## リコール届出一覧表

リコール届出日：令和5年6月29日

リコール届出番号	外-3638	リコール開始日	令和5年6月29日
届出者の氏名又は名称	フォルクスワーゲングループ ジャパン株式会社  代表取締役 マティアス シェーパース	製作国：ドイツ連邦共和国 製作者名：フォルクスワーゲン株式会社  問い合わせ先：フォルクスワーゲン カスタマーセンター (フリーダイヤル)0120-993-199 (アドレス)http://www.volkswagen.co.jp/	
不具合の部位（部品名）	緩衝装置（フロントストラットマウント）		
基準不適合状態にあると認める構造、装置又は性能の状況及びその原因	フロントサスペンションのストラットマウントにおいて、圧入ナットの製造工程の設備管理が不適切なため、ストラットマウントが変形しているものがある。そのため、車体とストラットのボルト接続の一部が不十分なものがあり、そのまま使用を続けるとボルトが緩み、最悪の場合、走行安定性が低下するおそれがある。		
改善措置の内容	全車両、該当するストラットマウントの組付け状態を点検し、変形が認められた場合は、ストラットマウントを新品に交換する。		
不具合件数	0件	事故の有無	なし
発見の動機	本社からの情報による。		
自動車使用者及び自動車特定整備事業者等に周知させるための措置	<ul style="list-style-type: none"> <li>・ 自動車使用者：ダイレクトメール、電話および電子メール等で通知する。</li> <li>・ 自動車特定整備事業者等：対象台数が少なく使用者の特定が可能なため日整連発行の機関誌に掲載しない。</li> <li>・ 弊社インターネットホームページに掲載する。</li> </ul>

## 改善箇所説明図

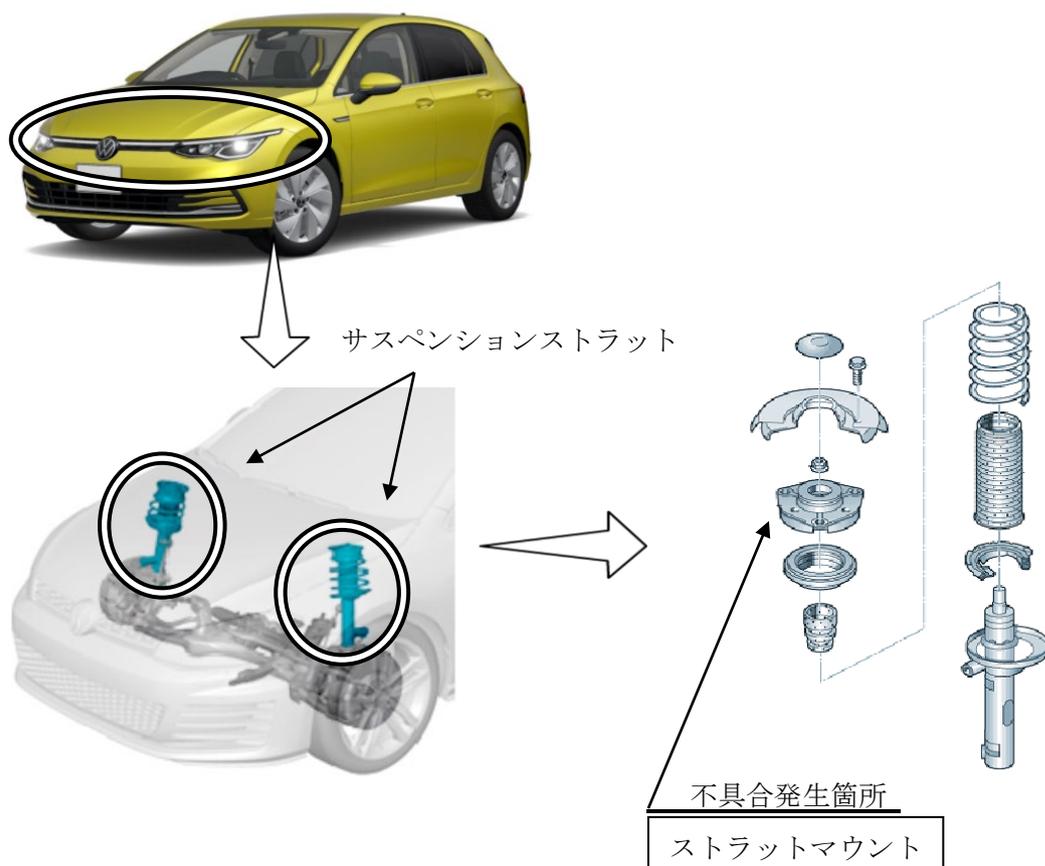
フロントサスペンションのストラットマウントにおいて、圧入ナットの製造工程の設備管理が不適切なため、ストラットマウントが変形しているものがある。そのため、車体とストラットのボルト接続の一部が不十分なものがあり、そのまま使用を続けるとボルトが緩み、最悪の場合、走行安定性が低下するおそれがある。

全車両、該当するストラットマウントの組付け状態を点検し、変形が認められた場合は、ストラットマウントを新品に交換する。
